Dotyczy: odpowiedź na uwagi Regionalnej Dyrekcji Ochrony Środowiska w Kielcach (znak. WOOS-II.4242.68.2013.PW.7) z dnia 01 lipca 2014 r. do „Raportu o oddziaływaniu na środowisko przedsięwzięcia pn. Farma Wiatrowa Olbrachcice w gminie Wodzisław (pow. jędrzejowski, woj. świętokrzyskie)” (2013), zwanego dalej „Raportem...” (2013).

Rys. 1 Fragment mapy ewidencji gruntów w rejonie punktu obliczeniowego nr 4, z zaznaczonym terenem mieszkaniowym i wrysowanym przebiegiem izofony 45 dB

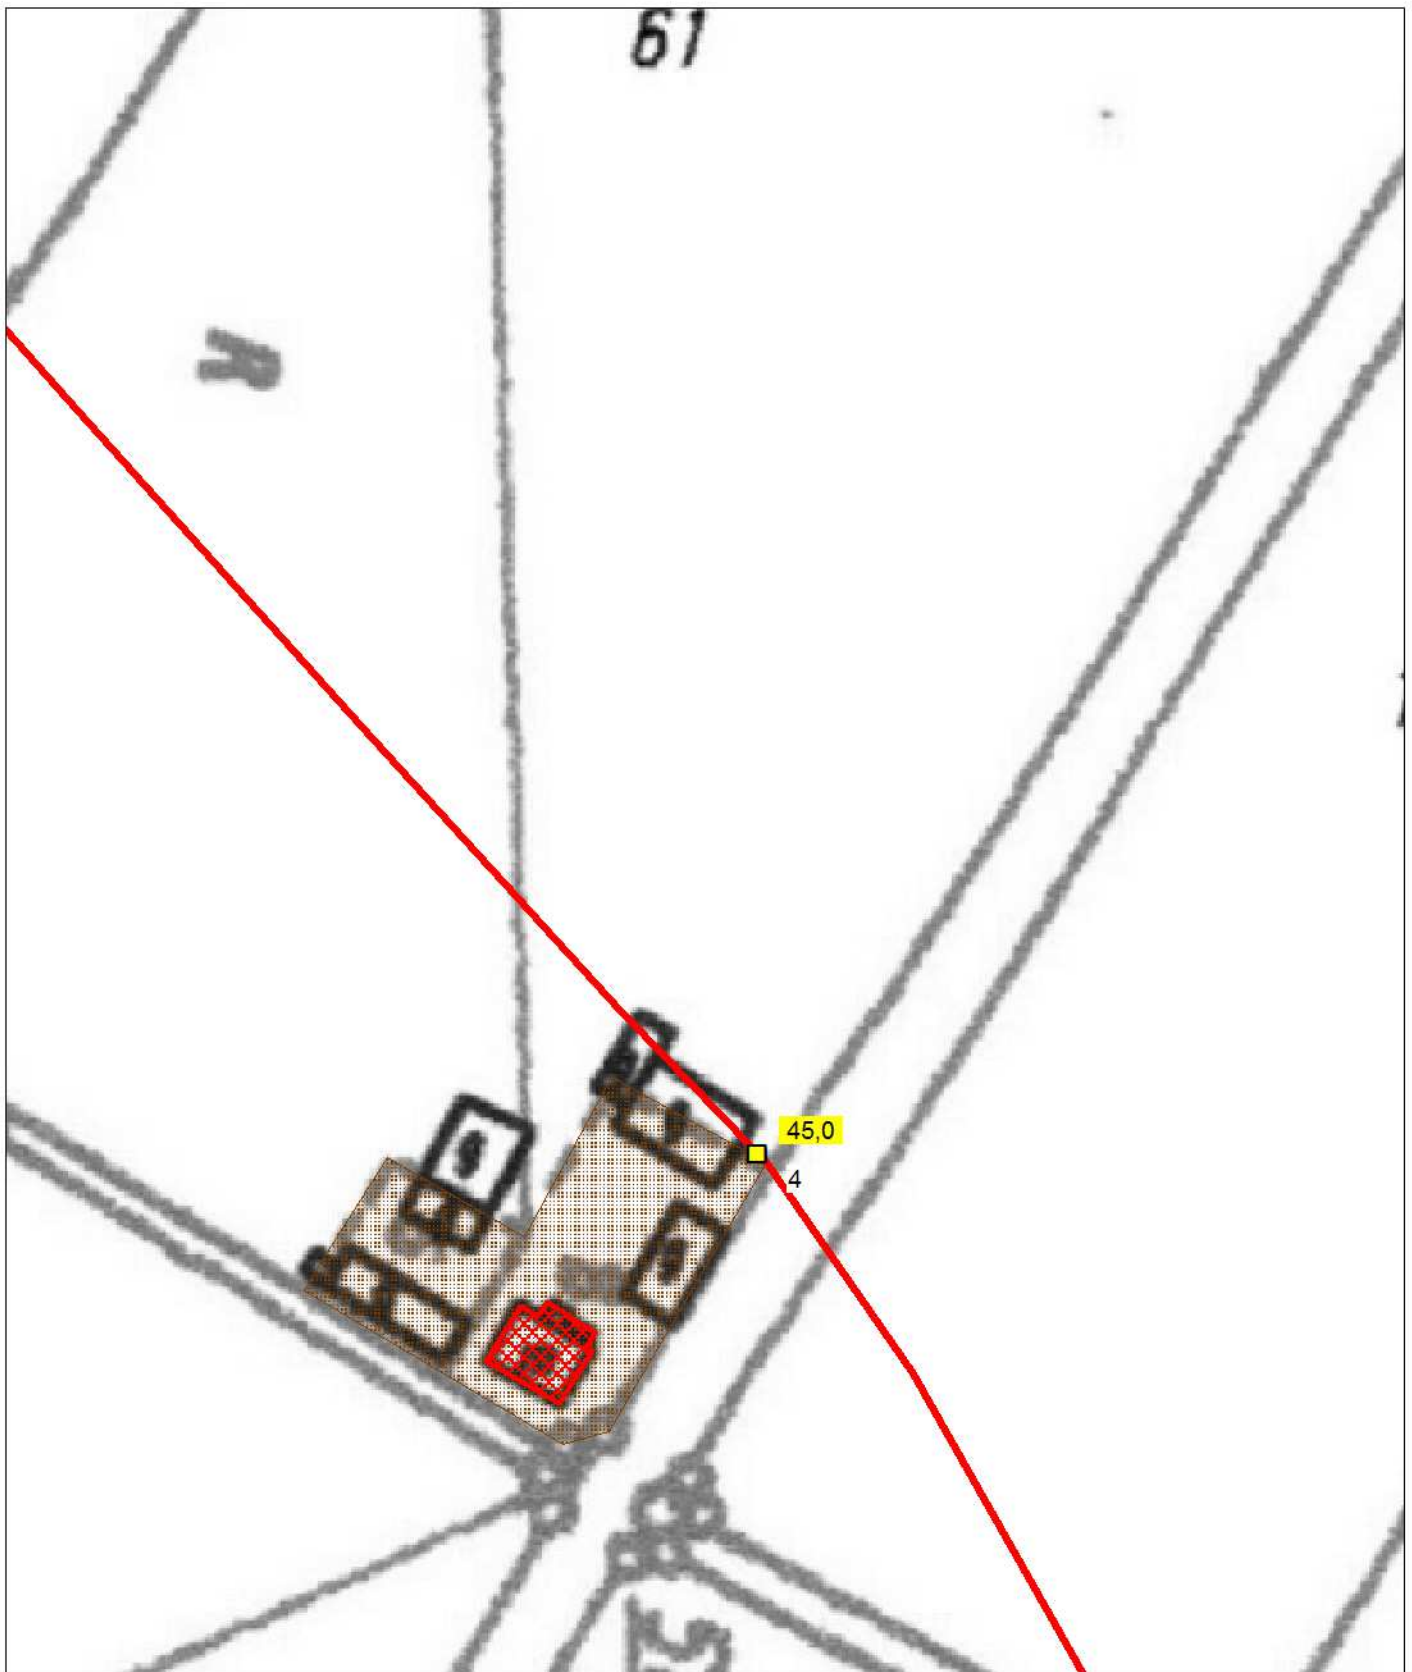
2. Biorąc pod uwagę, iż z załącznika graficznego analizy emisji hałasu (etap użytkowania) dla pory nocnej nie można odczytać czy zasięg izofony 45 dB w pkt. odbioru nr 4 wkracza na tereny podlegające ochronie akustycznej (zabudowa zagrodowa) proszę jednoznacznie wskazać czy w/w punkt został zlokalizowany na granicy terenu chronionego akustycznie. Ponadto w uzupełnieniu do raportu nie przeanalizowano jak realizacja inwestycji wpłynie na aktualny klimat akustyczny na terenach podlegających ochronie akustycznej lecz odniesiono się wyłącznie do wyników emisji hałasu z planowanego przedsięwzięcia.

Punkt odbioru nr 4 został wyznaczony na granicy terenu oznaczonego na podkładzie ewidencyjnym symbolem „B” – tj. **grunty zabudowane i zurbanizowane – tereny mieszkaniowe** (zgodnie z Rozporządzeniem Ministra Rozwoju Regionalnego i Budownictwa z dnia 29 marca 2001 r. w sprawie ewidencji gruntów i budynków; Dz. U. Nr 38 z 2001 r., poz. 454).

Należy zaznaczyć, że poza wyznaczonym na mapie ewidencji gruntów terenem mieszkaniowym (podlegającym ochronie akustycznej), w obrębie terenu oznaczonego symbolem „R” (*użytki rolne - grunty orne*), zlokalizowane są budynki gospodarcze.

Budynek o funkcji mieszkalnej w obrębie ww. terenu znajduje się w odległości ponad 30 m od wyznaczonego punktu obliczeniowego nr 4 (od granicy terenu mieszkaniowego).

Na rysunku 1 przedstawiono fragment mapy ewidencji gruntów w rejonie punktu obliczeniowego nr 4, z zaznaczonym terenem mieszkaniowym i wrysowanym przebiegiem izofony 45 dB.
